DIRECCION NACIONAL DE INFRAESTRUCTURA Y SERVICIOS DE APOYO (DINISA)

ANTEPROYECTO:
CONSTRUCCION DE NUEVO EDIFICIO INSTITUCIONAL POLICLINICA DR. MANUEL DE JESUS ROJAS
PROPIEDAD DE LA CAJA DEL SEGURO SOCIAL DE PANAMA
UBICADO EN LA URB. VILLA MONICA, CARRETERA INTERAMERICANA DISTRITO DE AGUADULCE, PROV. DE COCLE, REPUBLICA DE PANAMA

REVISION:	ARO. OLMEZ GOMEZ
REVISION:	SERTA
DESARROLLO:	SERTA
FECHA:	2012
PROYECTO No.	2012-DES-014
HOJA No.	22 DE 22

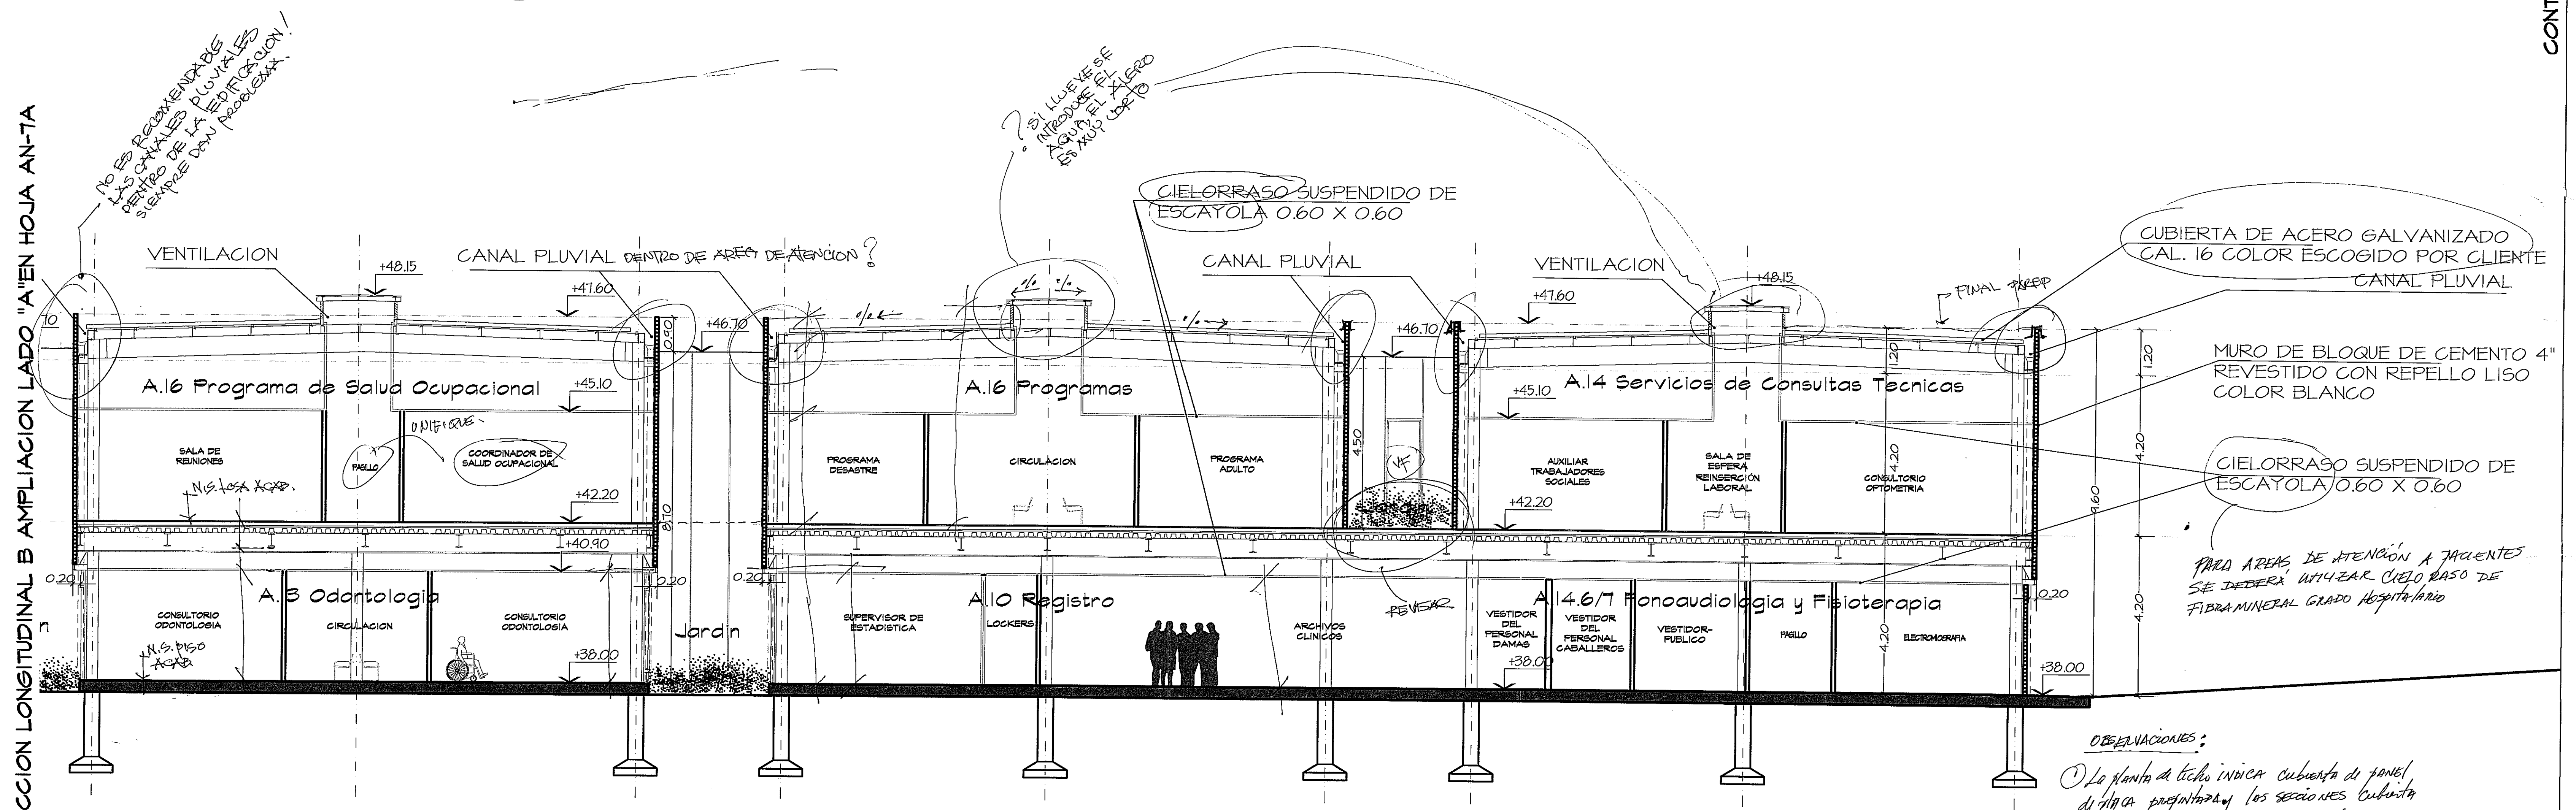
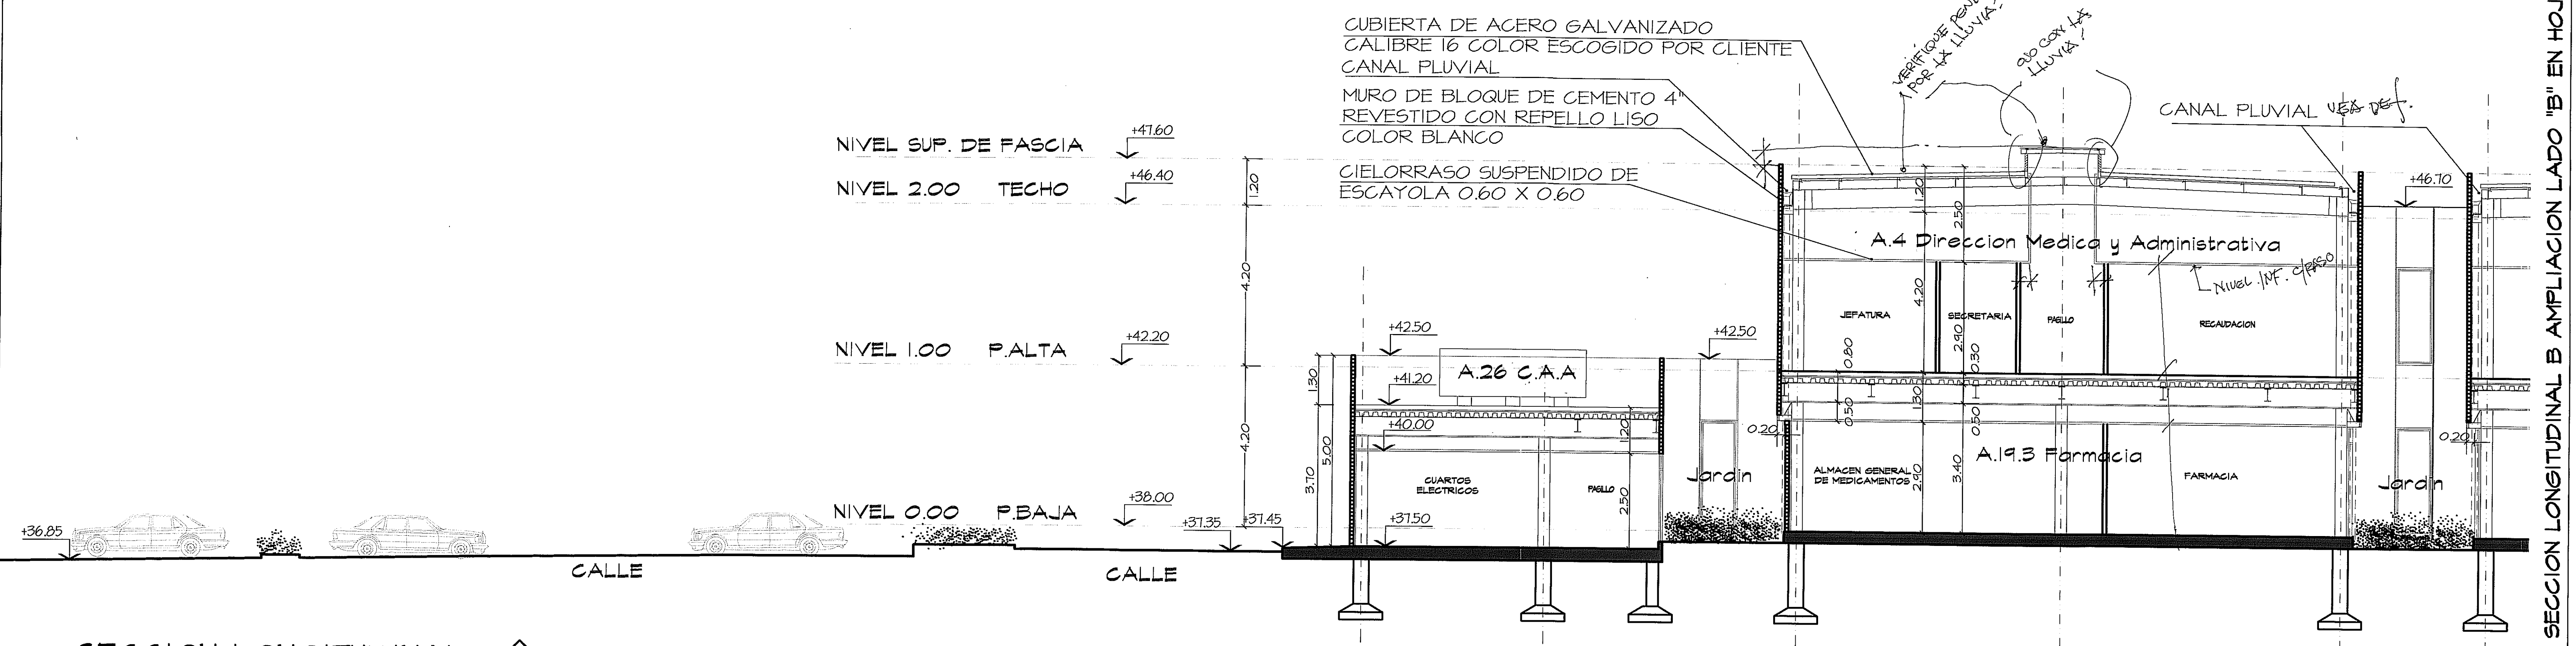
- 1) La planta de techo indica cubierta de panel de fibra prefabricada, las secciones cubiertas de acero galvanizado cal. 16; unificar que sistema se propone.
- 2) Se recomienda aumentar la pendiente de techo a manera de que las aguas sean desahucadas con mayor rapidez evitando que sean afectadas por deterioro (oxidación) de las láminas de acero galv. No menos de 10% recordar que en Panamá llueve constantemente y en toda dirección.
